BI.ROZ.2812.6.2022.AG

WYJAŚNIENIA I ZMIANY TREŚCI SPECYFIKACJI WARUNKÓW ZAMÓWIENIA (SWZ)

Dotyczy: postępowania o udzielenie zamówienia publicznego prowadzonego w trybie przetargu nieograniczonego pn.: „Przebudowa zaplecza technicznego PGW WP w Giżycku”.

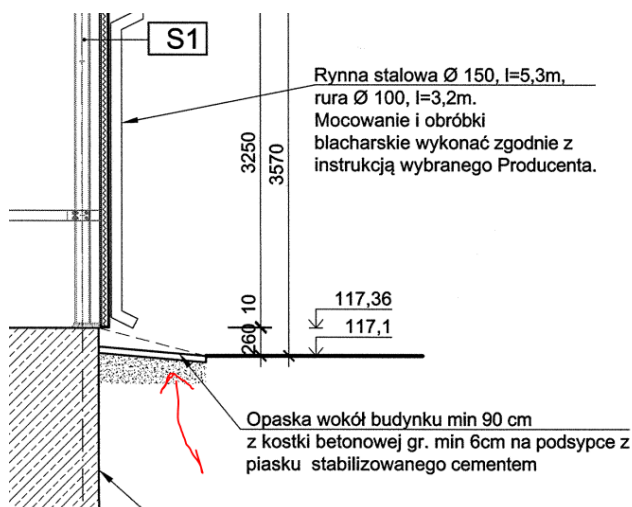
Prosimy o podanie przegrody pionowej (wszystkie warstwy łącznie z grubościami) wokół Maszynowni (opaska z kostki betonowej.). Na rys. 1434476_00 oraz w opisie, nie ma wskazanych grubości i warstw pod nawierzchnią z kostki betonowej (rys poniżej)

Grubości warstw opisano w przedmiarze nr arch. 1434460_01 Tom 3 poz. 52, 53, 54, 55.

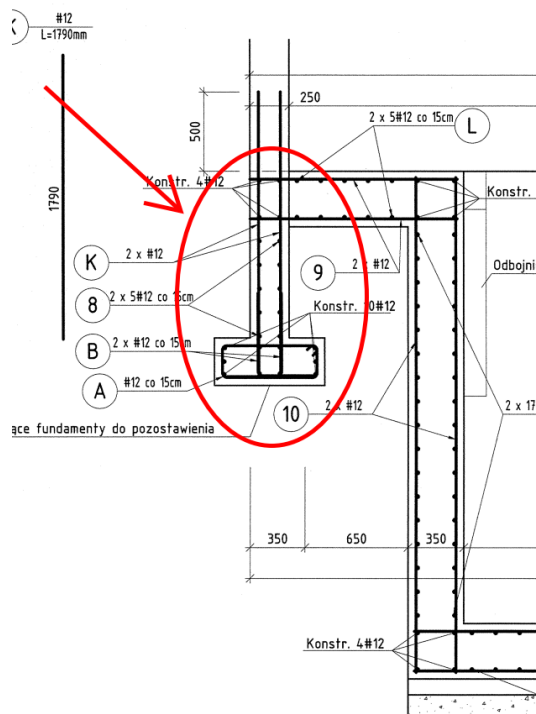
Prosimy o informację, czy wskazany poniżej fundament hangaru należy rozebrać i wykonać nowy?

Zamawiający informuje, że fundament wskazano do pozostawienia. Stosownie do powyższego w projekcie zawarto uwagę „Wyburzenie i odtworzenie fundamentu "północnego" zależy będzie od Wykonawcy”.

Gdyby jednak podczas prac rozbiórkowych podziemnej części hangaru okazało się, że fundament nie nadaje się do dalszego wykorzystania, przewidziano możliwość jego rozbiórki (wydano zbrojenie). Zbrojenie zostanie również uwzględnione w zmienionym przedmiarze robót Tom I (załącznik nr 1 do niniejszego pisma) i kosztorysie ofertowym w wersji Excel (załącznik nr 2 do niniejszych odpowiedzi)
